AUTO No. 142

"Por el cual se requiere información adicional y se toman otras determinaciones"

Que teniendo en cuenta la información existente en el expediente ATV 537, la Dirección de Bosques, Biodiversidad y Servicios Ecosistémicos, adelantó la evaluación técnico ambiental respecto de la solicitud presentada por la Empresa de Energía del Pacífico S.A. E.S.P. – EPSA - con NIT. 800249860-1, en aras de obtener el levantamiento parcial de veda de las especies de la flora silvestre, que se verán afectadas por el desarrollo del proyecto *"UPME STR 10-2015 Nuevas Subestaciones Bolívar 110kV, Manzanillo 110 kV y Líneas de distribución asociadas"*, ubicado en jurisdicción del Distrito Turístico y Cultural de Cartagena de Indias y el municipio de Santa Rosa de Lima del departamento de Bolívar, de la cual, se emitió el Concepto Técnico No. 033 del 28 de marzo de 2017, el cual expuso lo siguiente:

UPME STR 10-2015 Nuevas Subestaciones Bolívar 110kV, Manzanillo 110 kV y Líneas de distribución

Figura 3. Transeptos fuera del área de intervención.

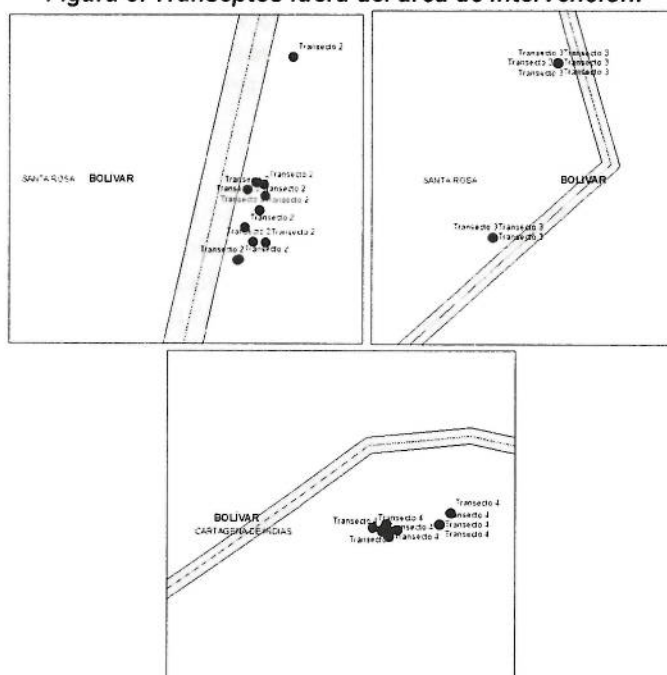
Conforme la revisión de la información cartográfica digital se logró determinar que para **Epifitas Vasculares (EV)**, se evaluaron en total 55 individuos, de los cuales conforme la base de datos remita en formato Excel, únicamente 25 individuos presentaron epifitas. En este sentido para un área de influencia indirecta de 44 hectáreas, se determinó la composición florística de Epifitas Vasculares con el muestreo de solo 25 forófitos. Para el caso puntual de las coberturas de pastos arbolados que cuentan con una extensión de 11,5 hectáreas, se inventariaron un total de 33 forófitos de los cuales únicamente 16 contenían epifitas. Finalmente se logró determinar que el transepto 2, transepto 3, y transepto 4 se ubican fuera de las 44 hectáreas correspondientes a las zonas puntuales de intervención (figura 2).

Teniendo en cuenta lo anterior, esta Dirección considera que la intensidad de muestreo desarrollada no es representativa para el área de intervención, por lo cual deberá ser ajustada de manera que permita determinar la riqueza o composición florística, y poder establecer si el resultado del muestreo se acerca al número de especies presentes en el área de intervención, donde se encuentran los taxones en categoría de veda nacional conforme la Resolución 0213 de 1977 (INDERENA).

- b) *Adelantar en el área de intervención del proyecto, donde se realizará la remoción de cobertura vegetal, un muestreo estadísticamente representativo, con base a una metodología avalada por publicaciones científicas, dirigidas a los grupos específicos objeto de análisis (bromelias, orquídeas, musgos, hepática y líquenes), para los diferentes hábitats de desarrollo, la cual deberá ser aplicada a cada una de las unidades de cobertura de la tierra.*
